PLAN LOCAL D'URBANISME INTERCOMMUNAL

Avis des Personnes Publiques Associées & Enquête Publique

Objet : Avis sur le projet de Plan Local d'Urbanisme Intercommunal Côte Landes Nature

Modification Zone
UY Copadax

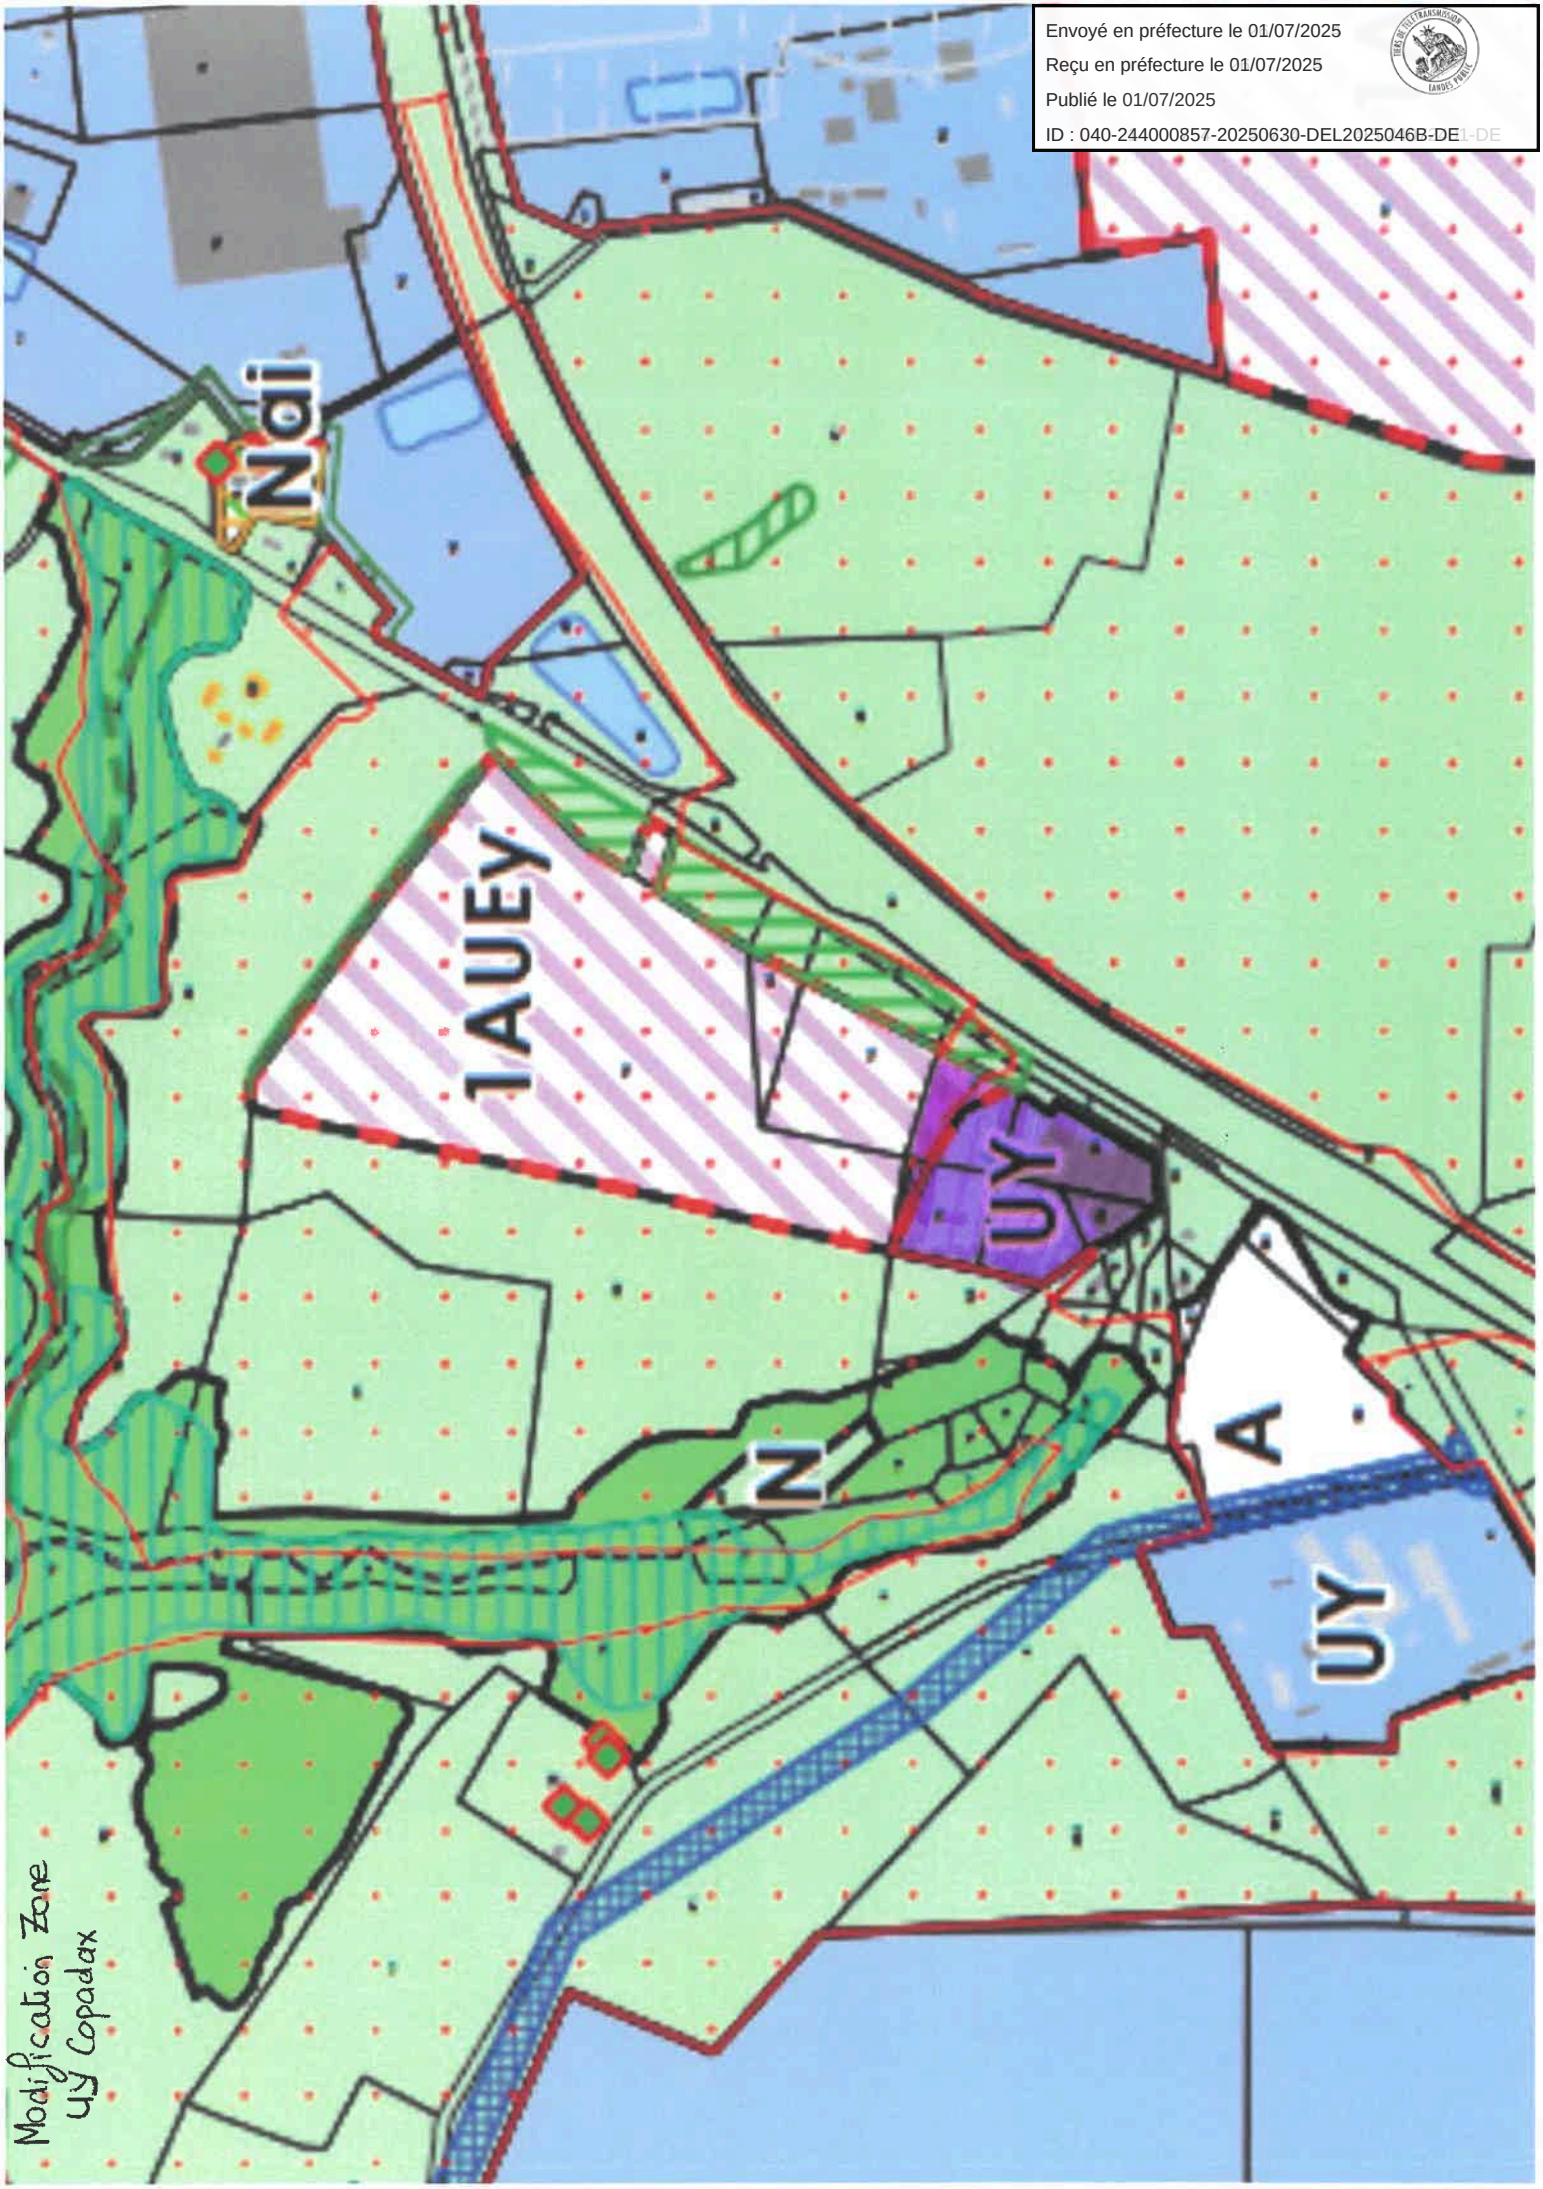
- Modification du tracé de la zone UY au niveau de la Copadax. La limite entre la zone UY et AUEy doit suivre la limite de parcelle (voir schéma 1 en annexe)

Friche Gascogne

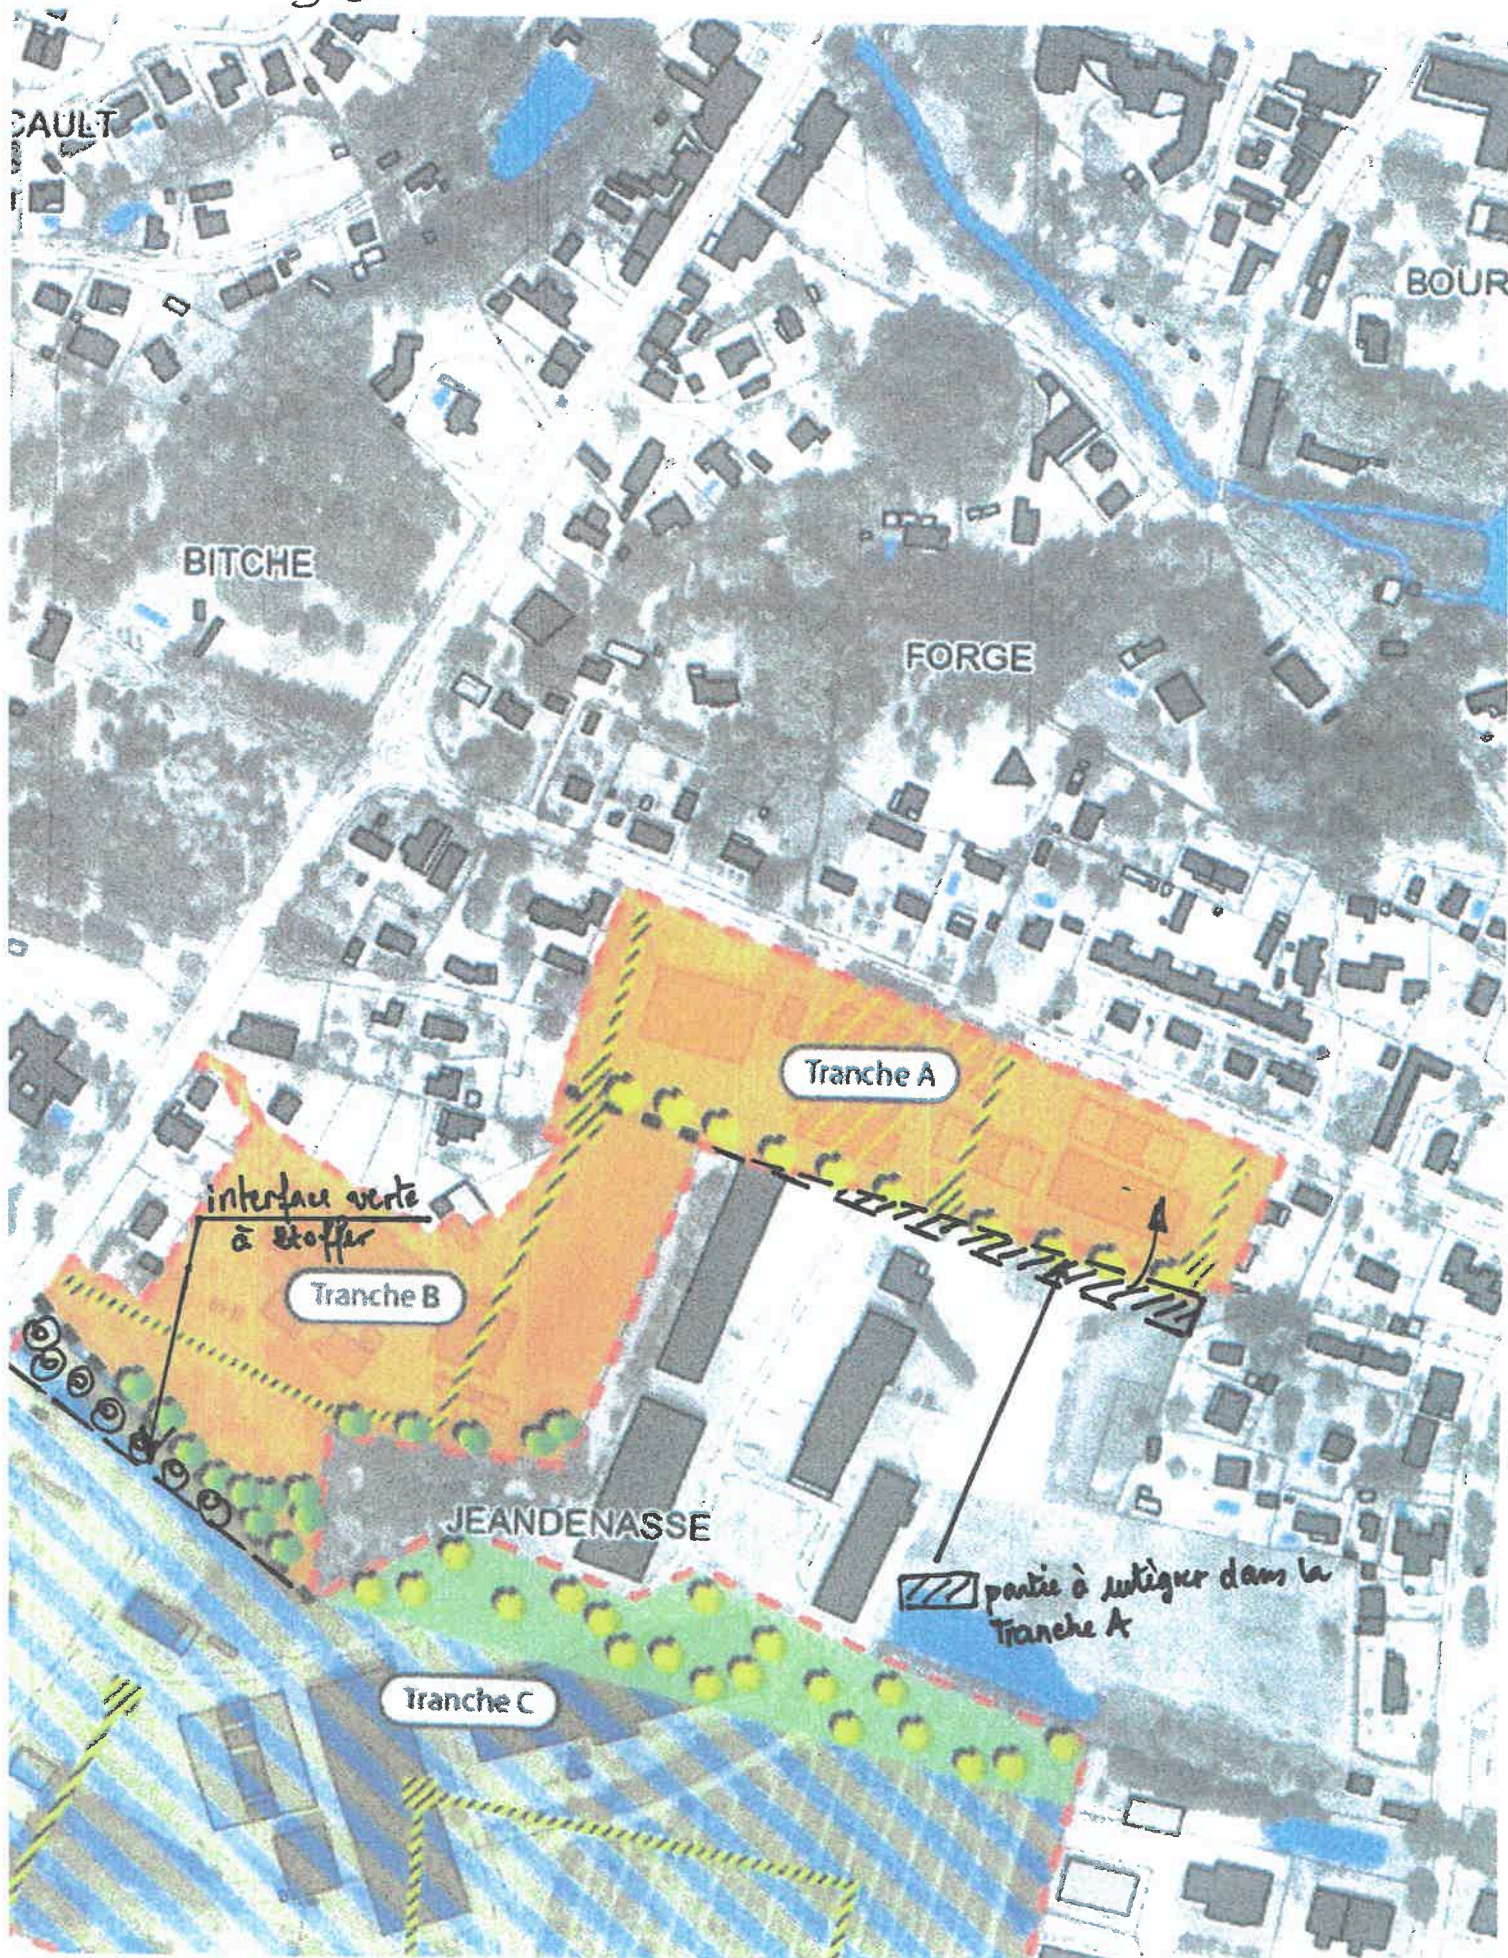
- Modification du tracé de la zone 1AUHm de la friche Gascogne (voir schéma 2 en annexe)
- Enlever la phrase consacrée à la commune de Castets dans le règlement de la zone UB, au niveau de l'article 2.2.1.5 : « A Castets, une construction édifiée en bordure d'une voie publique doit être implantée selon un retrait supérieur ou égal à sa hauteur au point le plus proche de l'alignement opposé (= l'alignement du terrain faisant face au bâtiment). »

a.3) Sur les emplacements réservés (ER) dans la bande littorale sur la commune de Saint Julien-en-Born

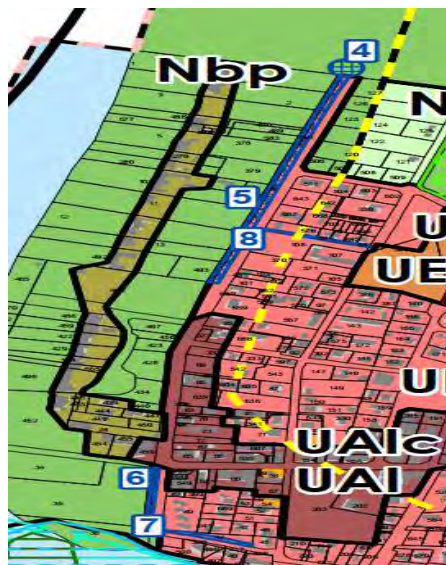
Des ER (n°4 à 7) ont été mis en place (image ci-dessous) afin d'y réaliser des places de stationnement et aménager une aire de retournement sur le boulevard de la mer. Ces aménagements sont situés dans la bande littorale en limite de l'espace urbanisé.

c.3) Le plan de zonage

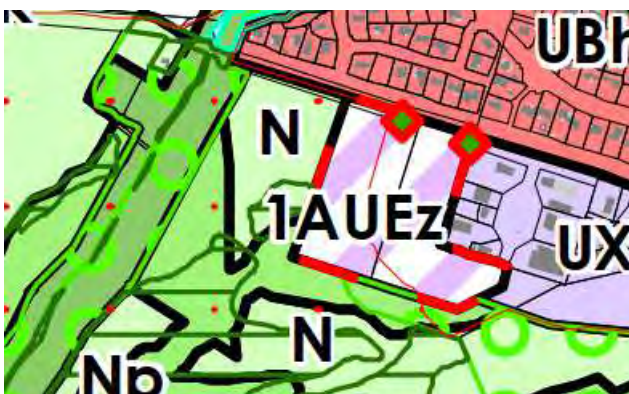
A l'échelle du PLUi, plusieurs délimitations de zones AU interrogent d'autant qu'elles intersectent directement des zones N protégées. En outre, elles peuvent être situées dans des secteurs que l'étude environnementale identifie comme enjeux environnementaux forts et

conclut à des impacts conséquents de ces zonages AU sur les milieux ou sur les espèces protégées (exemple : Lit-et-Mixe : secteur de Granitas).

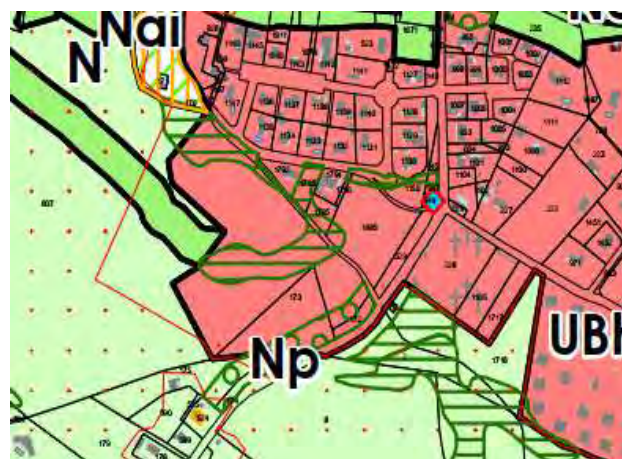
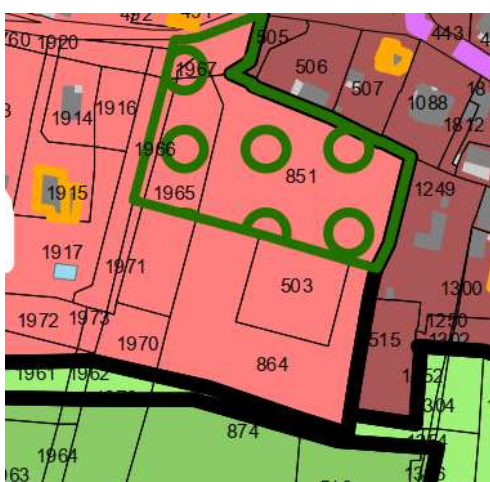
D'autres zones U a priori non bâties empiètent directement sur la zone NP ou des espaces boisés classés (cf remarques sur espaces remarquables)

Ce point peut constituer une illégalité.

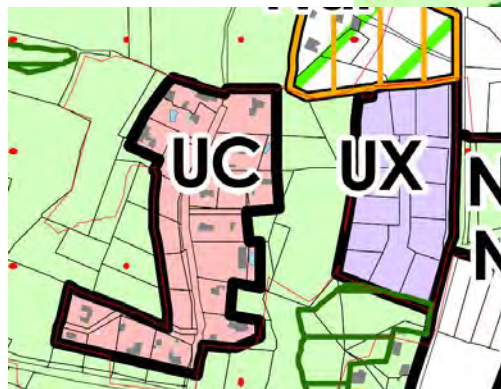
Hors commune littorale, cette question du zonage U se pose également sur Taller (zonage Upv) pour des secteurs non encore bâtis.

Sur Vielle Saint-Girons,

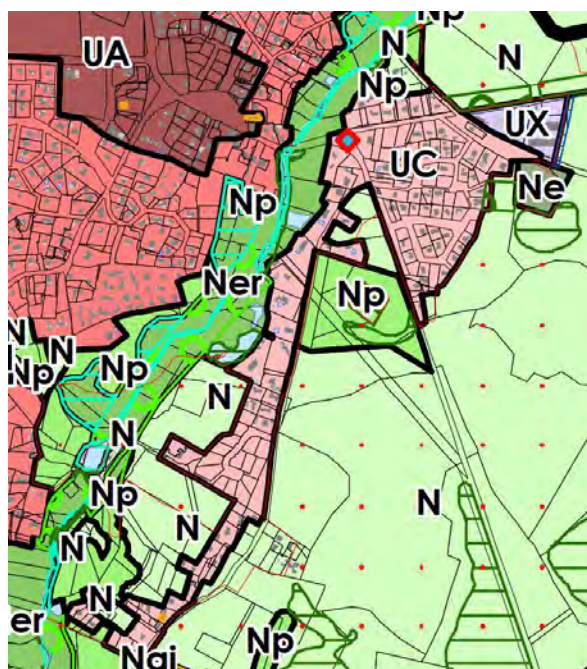
Au regard des dispositions de l'article L. 121-8, le SDU se distingue de l'urbanisation diffuse par, «entre autres, la densité de l'urbanisation, sa continuité, sa structuration par des voies de circulation et des réseaux d'accès aux services publics de distribution d'eau potable, d'électricité, d'assainissement et de collecte de déchets, ou la présence d'équipements ou de lieux collectifs.»

Le SDU proposé ici présente au sud une urbanisation linéaire caractérisée par une très faible densité qui relève davantage de l'urbanisation diffuse ; de plus, cette zone présente un découpage parcellaire laissant entendre qu'une opération d'aménagement serait en cours alors que, depuis la loi ELAN, la constructibilité de ces espaces est très encadrée (avec avis de la Commission Départementale de la Nature, des Paysages, et des Sites (CDNPS) notamment). Cette dernière n'a pas été saisie sur ce projet d'aménagement.

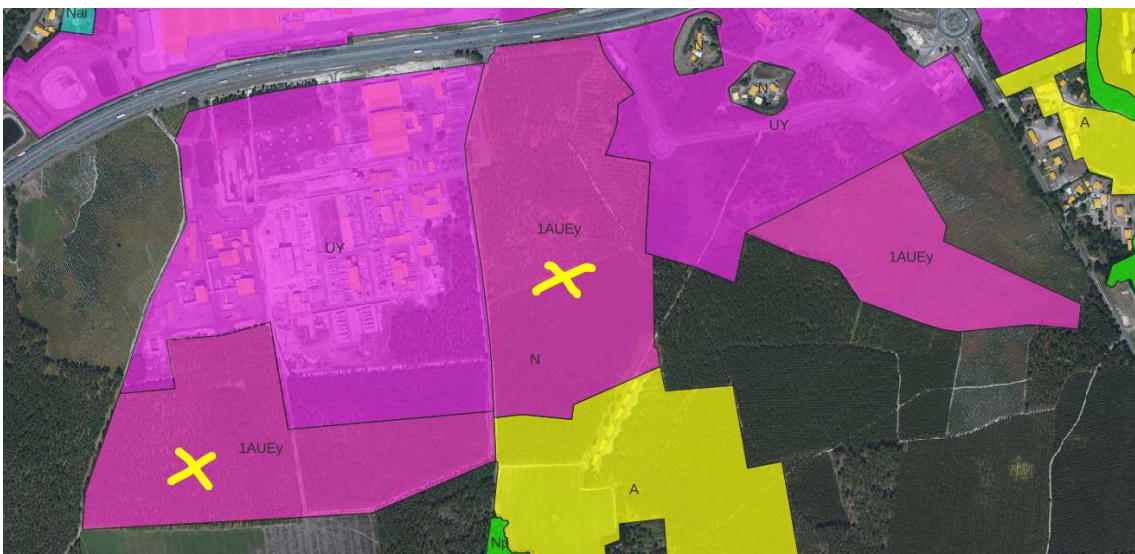
Le tracé de la limite de la bande littorale des 150 m devra être repris en conséquence.

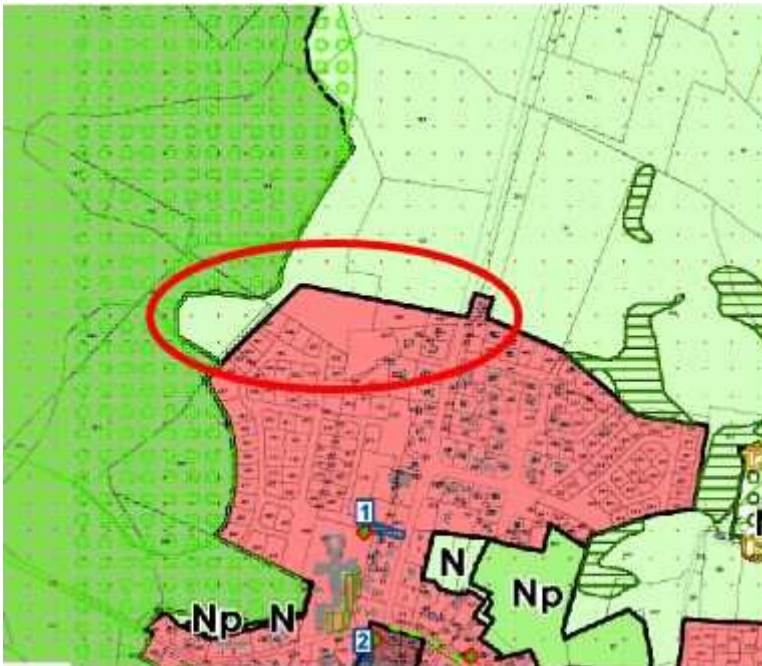
Cette zone d'extension pavillonnaire en linéaire en entrée de bourg, bien que non arborée à ce jour n'est pas souhaitable au regard des enjeux paysagers. Si la zone est maintenue, il conviendra de renforcer l'OAP pour assurer l'intégration paysagère.

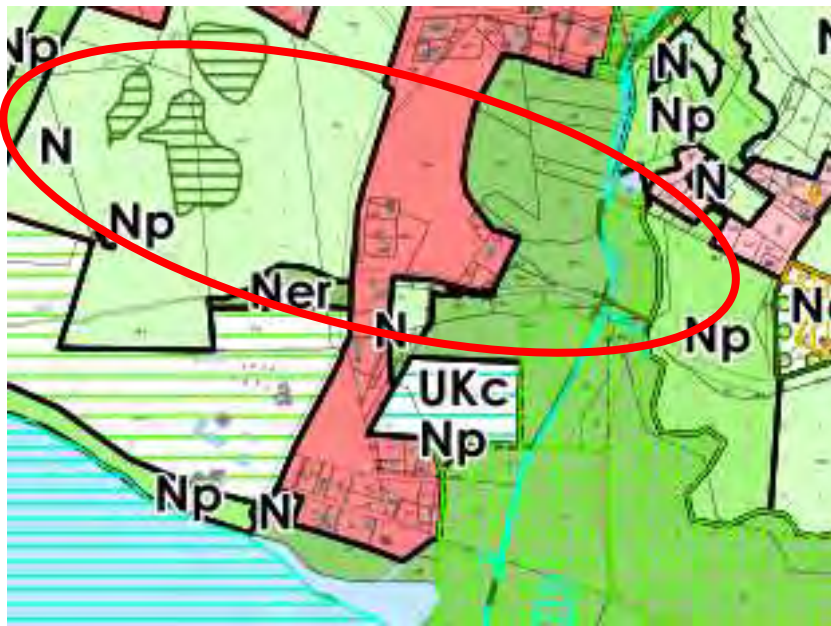
Cette zone, boisée à ce jour, n'a fait l'objet d'aucune instruction de permis d'aménager. L'impact visuel depuis la RD652 est à étudier. Le classement en zone U interroge. Un classement en zone AU serait à prévoir pour assurer l'intégration paysagère.

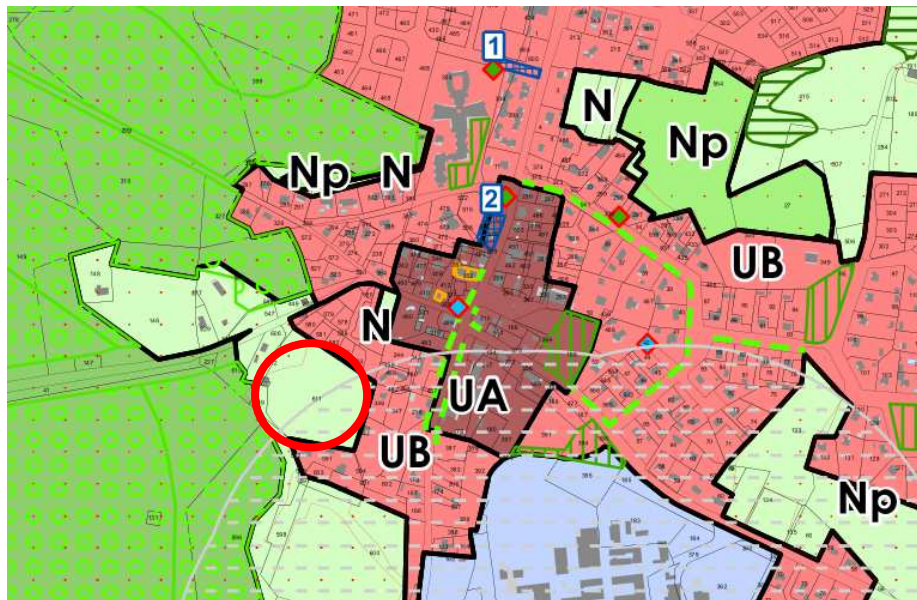
Cette zone a fait l'objet de plusieurs demandes de permis d'aménager. Le classement en 2AU est à vérifier. L'UDAP40 avait demandé un recul important depuis la RD652 pour intégrer au mieux le projet. Cet avis avait été intégré par le porteur de projet.

Cette zone, en site inscrit, située à proximité immédiate de l'étang classé, est une coupure paysagère prioritaire à maintenir. C'est un espace naturel largement boisé faisant l'écrin nécessaire entre la zone urbaine et l'étang classé. Ces parties naturelles de qualité en site inscrit ont pour vocation à être préservées, notamment au titre des espaces remarquables, voire des espaces boisés significatifs.

L'extension de la zone UKc par l'Est n'est pas recommandée également.

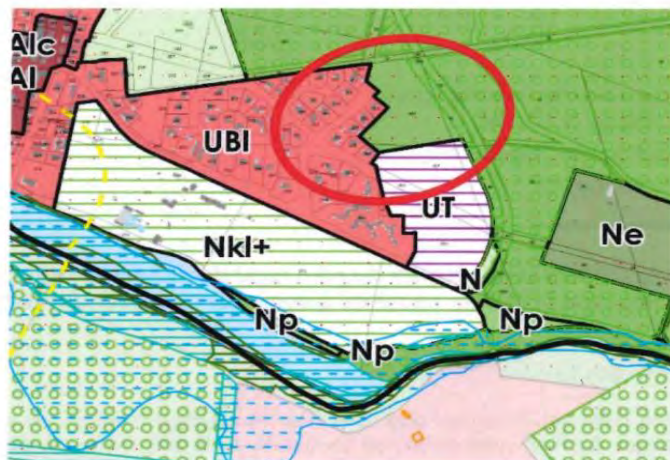
Prescription : EBS à étendre sur ces parcelles au nord du phare.
